PREGÃO ELETRONICO**Nº 2023/033****ESCLARECIMENTOS****Questionamentos**

ESCLARECIMENTOS DO PREGÃO ELETRÔNICO 2023 /021

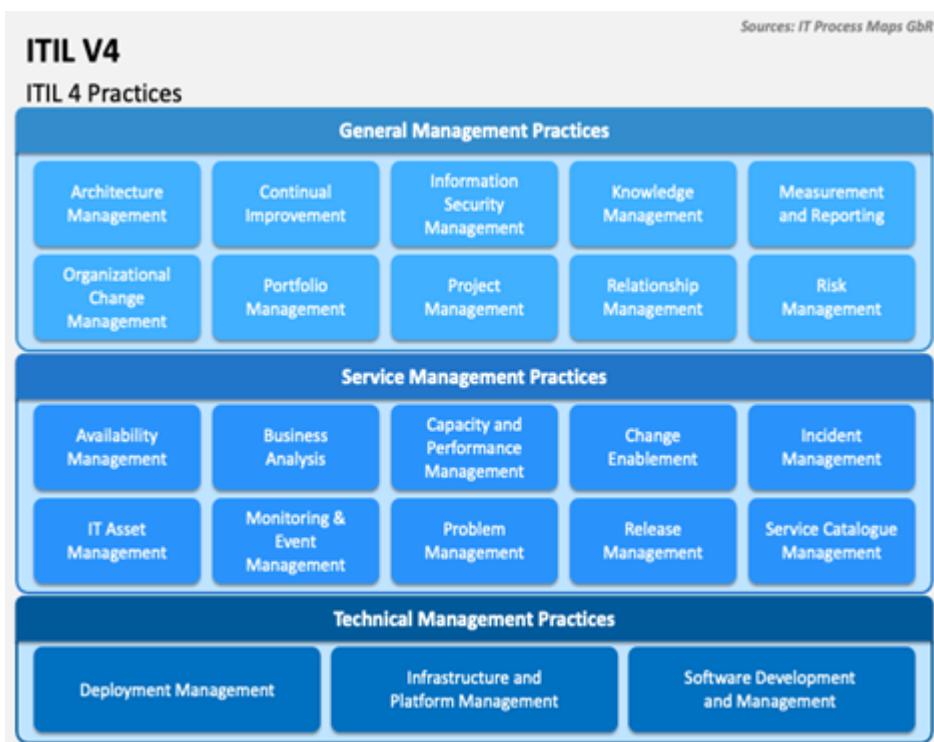
14 – no que tange a qualificação técnica – atestados de capacidade técnica, questiona-se:
 O item 14.11.1, alínea ‘‘c’’, solicita a comprovação de processo ITIL de Gerenciamento de infraestrutura.

Ao analisar os processos ITIL, verifica-se a existência de 16 processos (<https://www.interop.com.br/blog/processos-itil-da-plataforma-4biz/>, <https://br.run2biz.com/conheca-os-16-processos-itil/>), inexistindo o processo de infraestrutura.

Assim, para pleno atendimento as exigências do edital sera necessário comprovar as disciplinas de: Função Service Desk (Central de Serviços); Processo de Gerenciamento de Incidentes; Processo Gerenciamento de Problemas; Processo Gerenciamento de Mudanças; Processo Gerenciamento de Liberações; Controle de Acordos de Níveis de Serviços (ANS’s) de fornecedores internos e externos.

Está correto nosso entendimento?

Se a resposta for negativa, favor esclarecer como deve ser comprovado o Processo Gerenciamento de Infraestrutura (que não é um processo ITIL).

No caso os sites verificados só continham 16 processos, mas são mais processos, conforme a seguir, incluindo o processo de Gerenciamento de Infraestrutura.

No primeiro site apresentado a plataforma é que trabalha só com 16 processos e no segundo site, está sendo explanado só sobre 16 processos do ITIL.

Então, o processo de Gerenciamento de Infraestrutura é um processo ITIL e pode ser comprovado conforme os demais referidos no edital.
